Τα θέματα που ζητήθηκαν (και ελέγχθηκαν εν μέρει) με τον μηχανολόγο, τον στατικό και τους Πέτρο, Μανώλη, Νίκο, Θεοδώρα, είναι:

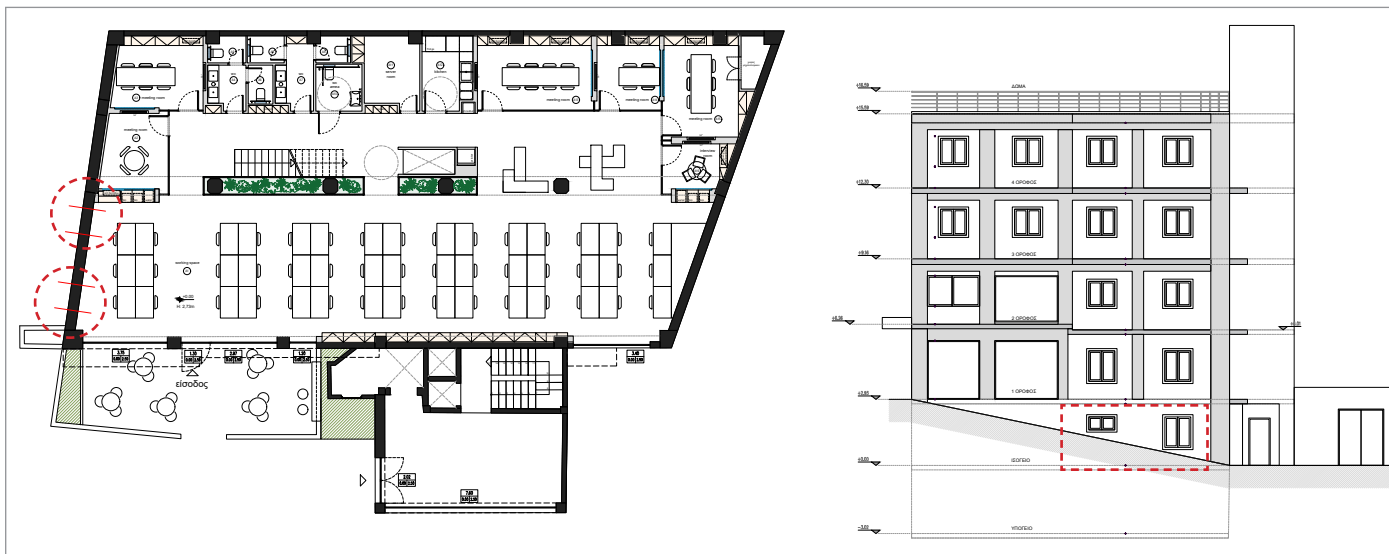
6. Προτείνονται ανοίγματα, με τζάμια αμμοβολής, στον τοίχο, όπως στο σχέδιο.

Ωστόσο, παρατηρούμε ότι υπάρχει απόκλιση μεταξύ πραγματικότητας και σχεδίων αποτύπωσης ως προς την κλίση του δρόμου.

Μοιάζει να υπάρχει διαθέσιμος χώρος για παραπάνω παράθυρα σε αυτή την όψη.

Παρακαλούμε για νέα, ακριβέστερη αποτύπωση του σημείου, ώστε να προδιαγράψουμε ανοίγματα.
